- (3) 土地改良事業におけるファームポンドの耐震設計について、直近の耐震設計の考え方が示されている耐震設計指針に基づいて行うことなどを周知することにより、ファームポンドの設計等が適切に行われるよう改善させたもの

1 ファームポンドの耐震設計の概要等

ファームポンド本体の構造部材及び杭基礎の概念図

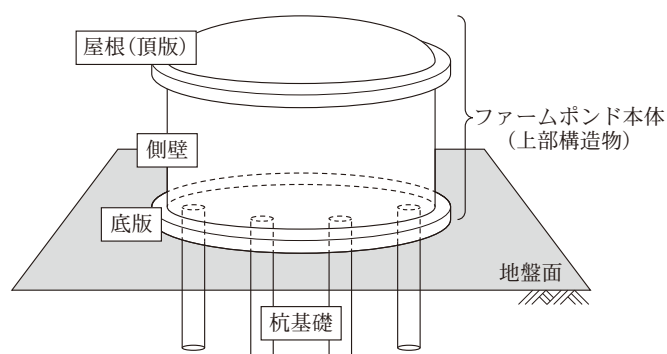
また、ファームポンド指針によれば、ファームポンド本体の構造部材のうち耐震設計を行うべき部材は側壁のみであり、屋根や底版については、耐震設計を省略してよいこととされ、杭基礎については、レベル 1 地震動に対してのみ検討すればよいこととされている(参考図参照)。

手引によれば、杭基礎の耐震設計を行う場合、杭基礎の耐震性能は上部構造物の耐震性能の同等以上を保持することとされており、上部構造物がレベル2地震動の対象施設の場合には、杭基礎についてもレベル1地震動及びレベル2地震動に対して耐震設計を行うこととされている。また、耐震設計指針によれば、杭基礎のほか、ファームポンド本体の側壁以外の構造部材についても耐震設計を行うこととされている。

そのため、耐震設計指針において耐震設計の対象とされている構造部材については、ファームポンド指針において耐震設計を省略してよいとされ、また、耐震設計指針等においてレベル1地震動及びレベル2地震動に対する耐震設計の対象とされている杭基礎については、ファームポンド指針においてレベル1地震動に対してのみ耐震設計の対象とするとされており、ファームポンド指針と耐震設計指針等とで示されている耐震設計の考え方が整合していない状況となっていた(表1及び表2参照)。しかし、同省は、ファームポンド指針と耐震設計指針等のどちらの耐震設計の考え方を適用してファームポンドの耐震設計を行うかについて明確に示していなかった。

その結果、底版を対象としたレベル1地震動に対する耐震設計については、全ての施設で行われていた。一方、底版及び頂版を対象としたレベル2地震動に対する耐震設計については、レベル2地震動の対象施設16施設のうち15施設において、ファームポンド指針で示されている耐震設計の考え方を適用しているなどして、レベル2地震動に対する耐震設計が行われていなかった。

71施設のうち、手引が制定された16年3月以降に設計が行われたレベル2地震動の対象施設であって、基礎の種類が杭基礎となっている26施設について、ファームポンド指針と耐震設計指針等とで示されている耐震設計の考え方が整合していない、杭基礎を対象としたレベル2地震動に対する耐震設計の状況について確認したところ、26施設のうち18施設において、レベル2地震動に対する耐震設計が行われていなかった。

ア ファームポンドの耐震設計については、耐震設計指針に基づいて行うこと

イ 平成27年度以降に造成した施設のうち耐震設計指針等に基づく耐震性能が確保されていないおそれがある施設については、耐震診断や耐震改修の要否を直ちに検討し、耐震診断や耐震改修の実施が困難な場合は点検の実施体制を強化するなどの対策を行うこと
なお、同省は、上記の処置に加えて、ファームポンド指針の改定に向けた検討に着手した。
